Projet de Parc Photovoltaïque

**Compléments versés suite à l'avis du SDIS du Var en date du
07/02/2023**

Demande de permis de construire n° PC 083 026 22 00005

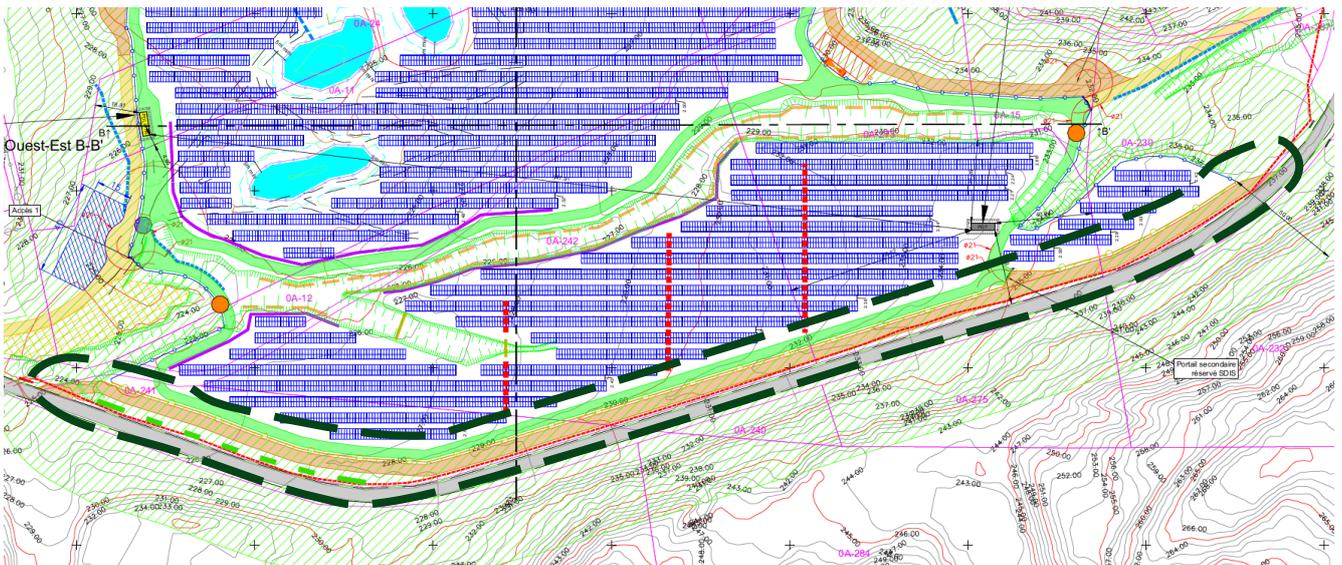
Observation du SDIS 83 : « Tous les trois parcs projetés ne sont pas entourés d'une voie en périmètre extérieur et d'une voie d'exploitation interne. Ces dernières doivent se trouver au plus près l'une de l'autre et des rangées de panneaux sans laisser de surface vacante. L'une avec l'autre doivent être en contact, au même niveau et au plus près des extrémités de rangées. La RD79 ne peut servir de voie en périmètre extérieur. »

Réponse d'Engie Green : Il convient de préciser que le projet de Cabasse situé au lieu-dit « La Gagère » **constitue un seul parc clôturé**, composé de 3 secteurs. Ces 3 secteurs (secteur Nord, secteur Sud et secteur Est) sont tous trois englobés au sein d'une seule et même entité clôturée de 7,23 ha. Il n'y a donc qu'un seul parc, **et d'un seul tenant**. Par ailleurs, la desserte interne est rendue opérationnelle par un réseau de pistes internes permettant de circuler entre les différents secteurs.

Afin de répondre aux exigences du SDIS relatives au déploiement d'une piste périphérique extérieur le long du périmètre clôturé, une piste externe a été ajoutée le long de la route départementale 79 au Sud du projet. Il s'agit d'une piste de 5 mètres de large parallèle à la RD79 et directement accolée à la clôture du parc solaire.

Cet ajout répond à la demande du SDIS 83 concernant l'impossibilité d'utilisation de la RD79 en tant que voie périmétrique externe au projet.

Ce changement vous est figuré ci-dessous (cf PC2 Plan de Masse) :

Le parc solaire de Cabasse dispose donc désormais d'une piste périmétrale externe ceinturant le projet d'un seul tenant. Celui-ci dispose également d'une piste périmétrale interne ainsi qu'une piste centrale, permettant la desserte de tous les secteurs du parc de manière opérationnelle.

Clôtures mares

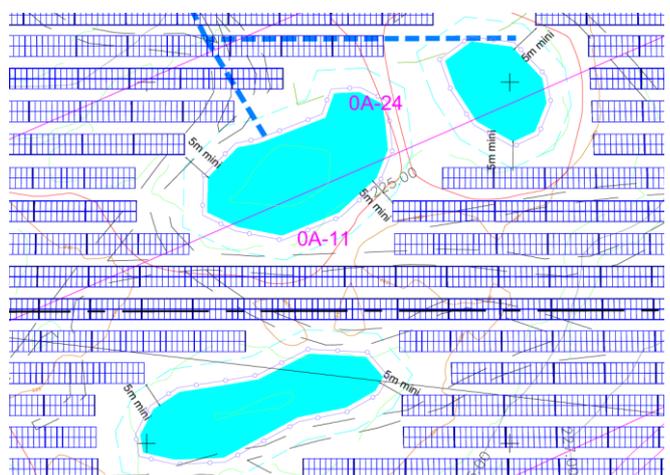
Observation du SDIS 83 : « Il y a lieu de clôturer solidement et signaler de manière pérenne les trois plans d'eau »

Réponse d'Engie Green : Engie Green souhaite rappeler qu'il ne s'agit pas de plans d'eau, mais bien de mares temporaires peu profondes. A titre d'information, ces mares n'ont jamais été observées en eau lors de nos 3 dernières visites (printemps - été 2023). Ce sont des mares temporairement en eau qui peuvent atteindre au maximum 50 cm de profondeur lors de forts épisodes pluvieux, et qui ont été conservées pour ne pas altérer un habitat potentiel de reproduction d'amphibiens.

Elles ont une superficie de 850 m² (300 + 230 + 320).

Afin de répondre à la demande du SDIS 83, une clôture périphérique à chaque mare avec signalisation a été rajoutée. Ce dispositif vient remplacer le balisage pérenne (blocs rocheux) prévu dans le cadre de la mesure écologique de préservation des mares temporaires (mesure R2).

Vous trouverez l'emplacement de la clôture mare ajouté sur le plan de masse joint (PC2).

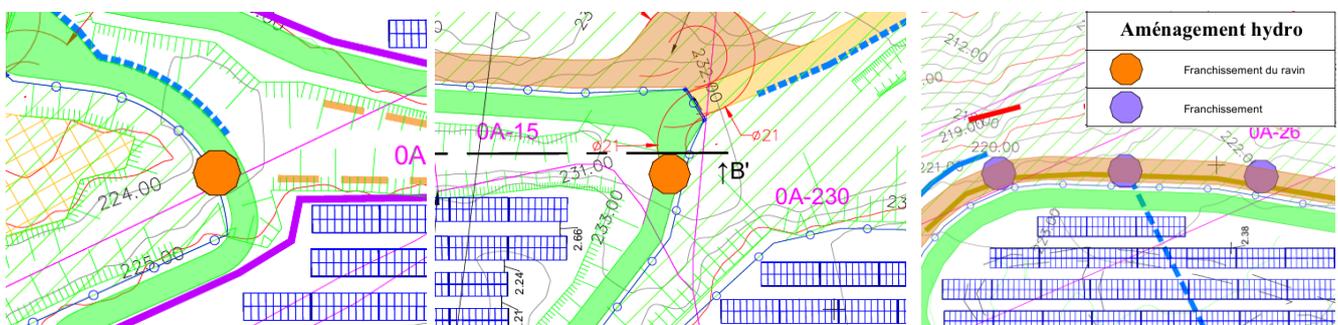
Observation du SDIS 83 : « Il y a lieu de concevoir des aménagements hydrauliques anodins pour les engins ou gênant la progression piétonne d'un dévidoir de tuyaux dans les inter-rangées »

Réponse d'Engie Green : A la lecture du présent avis, il n'est pas possible de déterminer en quoi les espaces inter-rangées actuels seraient non conformes et quel obstacle serait en l'espèce gênant.

En effet, à la suite du 1^{er} avis SDIS, Engie Green a déjà modifié la nature des ouvrages hydrauliques des inter-rangées de l'entité Sud en réponse à la recommandation du SDIS. **Les micro-barrages ont été remplacés par des bandes empierrées.** Cette modification s'est faite en concertation avec l'expert hydraulicien afin de s'assurer du maintien de la bonne circulation des services de secours et du maintien de la fonction hydraulique.

A titre d'information, une bande empierrée correspond à bande d'une largeur de 2 mètres environ dans laquelle sont disposés des enrochements permettant de canaliser les ruissellements. Pour ce projet, une attention particulière sera portée lors de la mise en place de ces bandes empierrées afin de **garantir un accès fluide aux services de secours** entre les rangées de panneaux.
